木塀図面 (1)

利用者番号 w1001 工事件名 ○○様邸木塀工事

デッキ図面 (1)

修正が必要な配置図・平面図

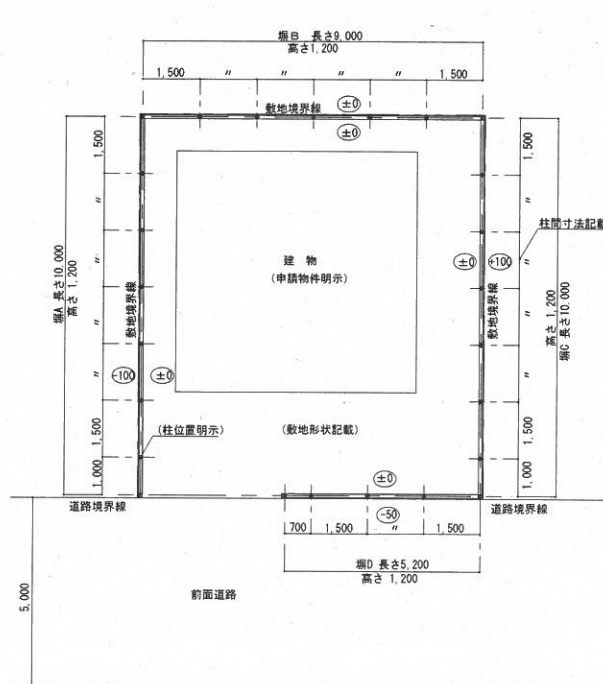
- ①建物の形状が記載されていない。(公募第5条対象となる施設にあたる)
- ②支柱位置が明示されていない。(公募第5条の材積と関係する)
- ③柱間隔の寸法線と柱本数が記載されていない。(同上)
- ④地盤面よりの高さの記載がない。(立面図、断面図との整合性)
- ⑤総延長の記載がない。(公募第5条のmあたりの材積と関係する)
- ⑥隣地との高低差の記載がない。(木塀の基礎の安全性の確認)

修正が必要な立面図・断面図

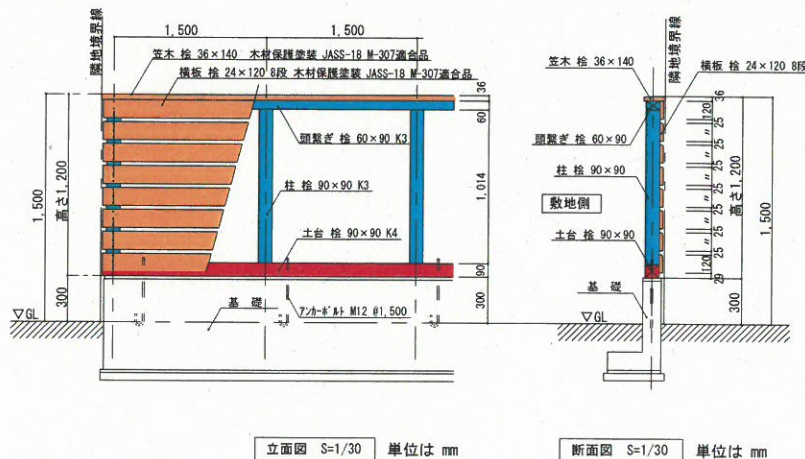
- ① 柱間隔の寸法線の記載がない
- ② 地盤面 (GL+) より笠木天端までの木塀の高さの記載がない
- ③ 地盤面より基礎の高さ+木部の寸法の記載がない
- ④ 木塀の材種、部材寸法の記載がない
- ⑤ 基礎の種類 (PC造・RC造・CB造) と木部の緊結 (アンカーボルト等) の図示がない
- ⑥ 木材の耐久性処理方法 (公募要領 別紙) の凡例と色付けがない
 - (1) 地際又は基礎に接する部分・・・K4、K4相当の注入処理したもの、AQ1種認証材
 - (2) 強度保持上重要な部位 (土台がある場合の支柱、縦板を受ける胴縁等)・・・K3、K3相当の注入処理したもの、AQ2種認証材
 - (3) 強度負荷の少ない部位 (目隠し等の板材)・・・木材保護塗料 (JASS18M-307適合品等)、AQ認証された屋外製品部材

※木塀の木部の高さのある施設には、斜材を取り付けた方が望ましい

- 耐久性の凡例
- K4またはAQ1種認証材 (土台下にパッキン材を使用する場合も同じ)
 - K3またはAQ2種認証材以上
 - 木材保護塗料 JASS18-M307適合品 (K3またはAQ2種認証材に以上も可)

修正が必要な平面図

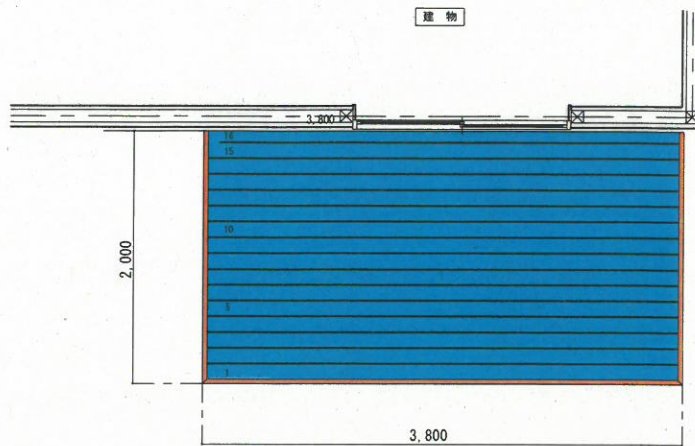
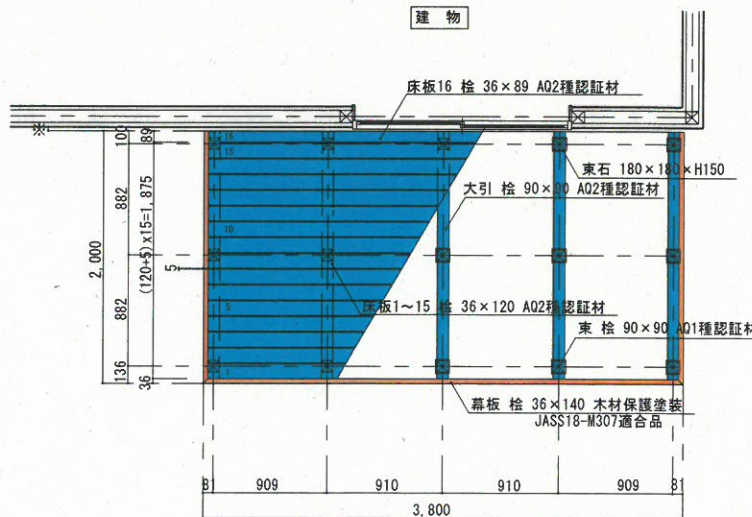
※配置図では可としますが、平面図では下記の事項を記載してください

- ① 束石、大引の位置及び間隔の寸法記載をしてください (材積が拾えません)
- ② デッキ材全ての材種、部材名部材寸法の記載をしてください (同上)
- ③ 各部材の長さの記載をしてください (同上)
- ④ 木材の耐久性処理方法 (公募要領 別紙) の凡例と色付けの記載をしてください
 - (1) 地隙又は基礎に接する部分 (束等) . . . K4、K4相当の注入処理したもの、A01種認証材
 - (2) 強度保持上重要な部位 (大引・床板等) . . . K3、K3相当の注入処理したもの、A02種認証材
 - (3) 強度負荷の少ない部位 (幕板等) . . . 木材保護塗料 (JASS18M-307適合品等)、A0認証された屋外製品部材

※デッキ部分は建物と一体としないこと。

- K4またはA01種認証材
- K3またはA02種認証材以上
- 木材保護塗料 JASS18-M307適合品
(K3またはA02種認証材以上も可)

修正が必要な立面図・断面図

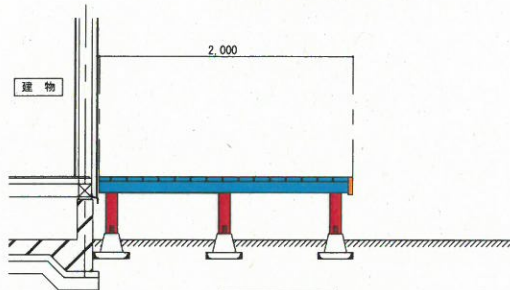
- ①束石、大引の位置及び間隔の寸法記載をしてください (材積が拾えません)
- ②デッキ材全ての材種、部材名部材寸法の記載をしてください (同上)
- ③各部材の長さの記載をしてください (同上)
- ④木材の耐久性処理方法 (公募要領 別紙) の凡例と色付けの記載をしてください
 - (1)地際又は基礎に接する部分 (束等)・・・K4、K4相当の注入処理したもの、AQ1種認証材
 - (2)強度保持上重要な部位 (大引・床板等)・・・K3、K3相当の注入処理したもの、AQ2種認証材
 - (3)強度負荷の少ない部位 (幕板等)・・・木材保護塗装 (JASS18M-307適合品等)、AQ認証された屋外製品部材
